Dotyczy: Opracowanie dokumentacji projektowej dla inwestycji pn.: „Budowa obwodnicy m. Ociesęki w ciągu drogi wojewódzkiej nr 764”.

Odnosząc się do treści Państwa opinii zawartej w piśmie z dnia 22 listopada 2022 r. znak IPM.D.721.UP.6.2022, a dotyczącej proponowanych rozwiązań projektowych dla inwestycji jak w temacie pisma, poniżej zamieszczam stanowisko lub niezbędne wyjaśnienia inwestora - Zarządcy drogi wyższej kategorii (drogi wojewódzkiej) jakim jest Zarząd Województwa Świętokrzyskiego.

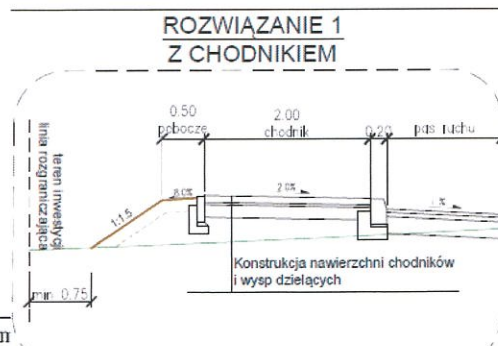
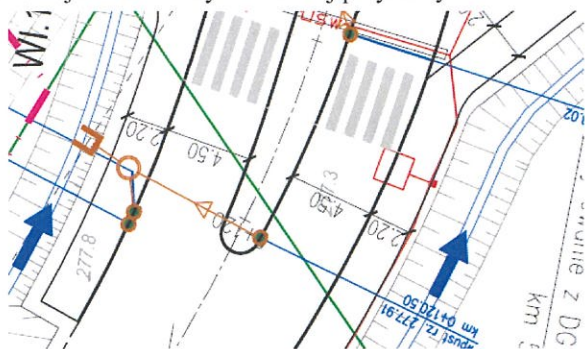
5. Brak wymiarów chodników, szerokości dróg na zjazdach z drogi wojewódzkiej.

Uwaga bezzasadna – szerokości chodników na drogach gminnych podano zarówno na planach sytuacyjnych jak i przekrojach normalnych. Poniżej przykłady.
